## 改善箇所説明図

### 基準不適合箇所

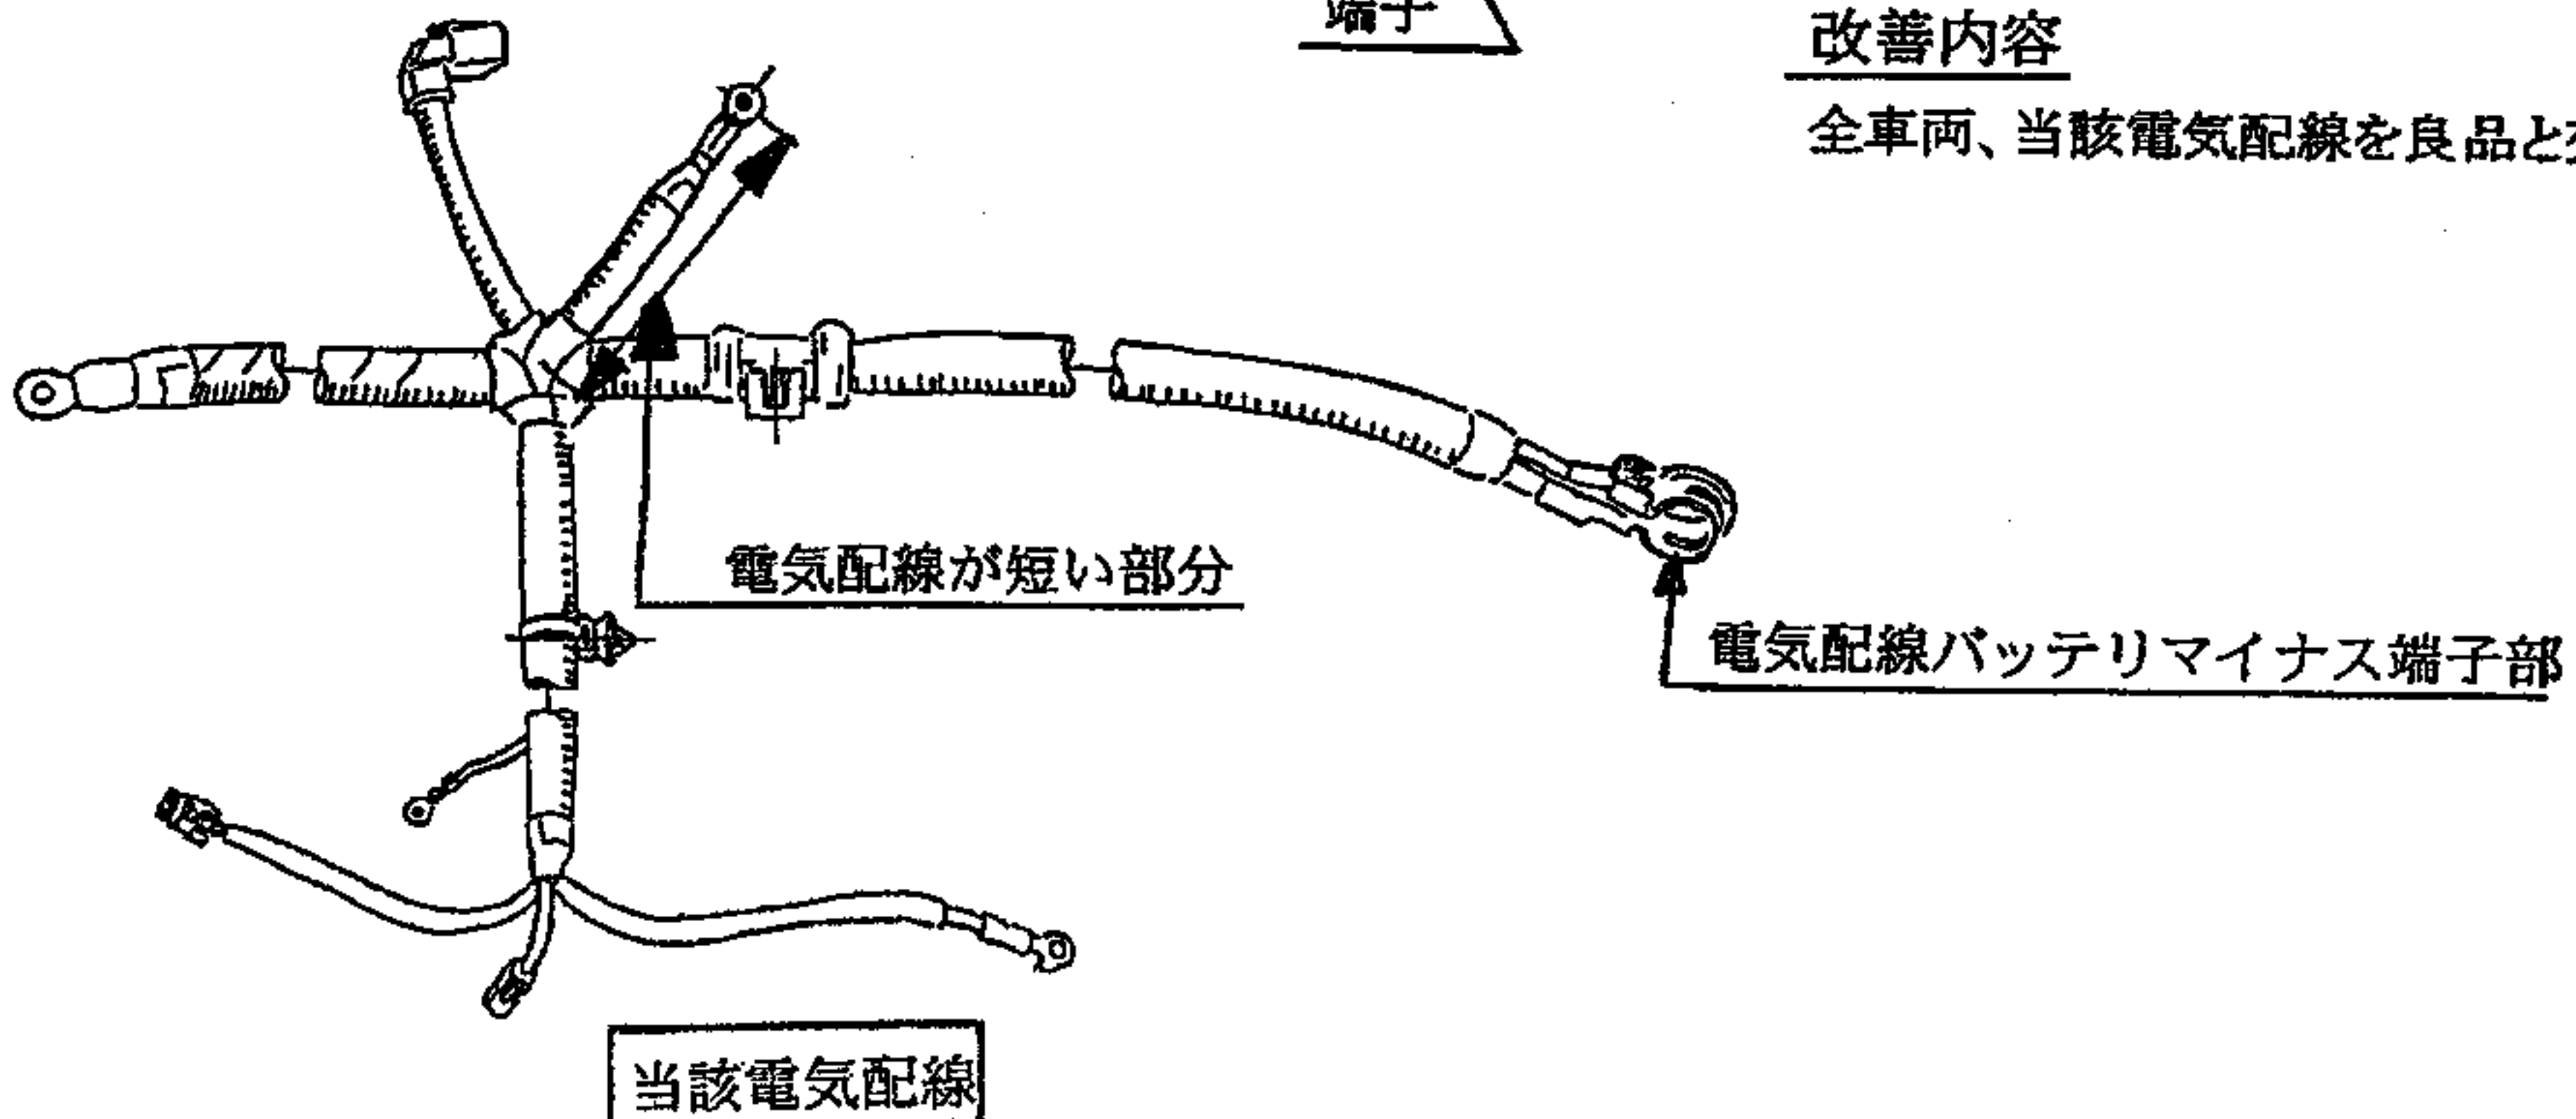
発電機の電気配線において、当該配線が短いものがあり、そのままの状態で使用を続けると、エンジンの振動により、当該配線の端子部が折損し、充電できなくなり、最悪の場合、原動機が停止し、再始動ができなくなるおそれがある。

折損箇所

全車両、当該電気配線を良品と交換する。

識別；電気配線バッテリーマイナス端子部のコルゲートチューブに黄色ペイントを塗布する。
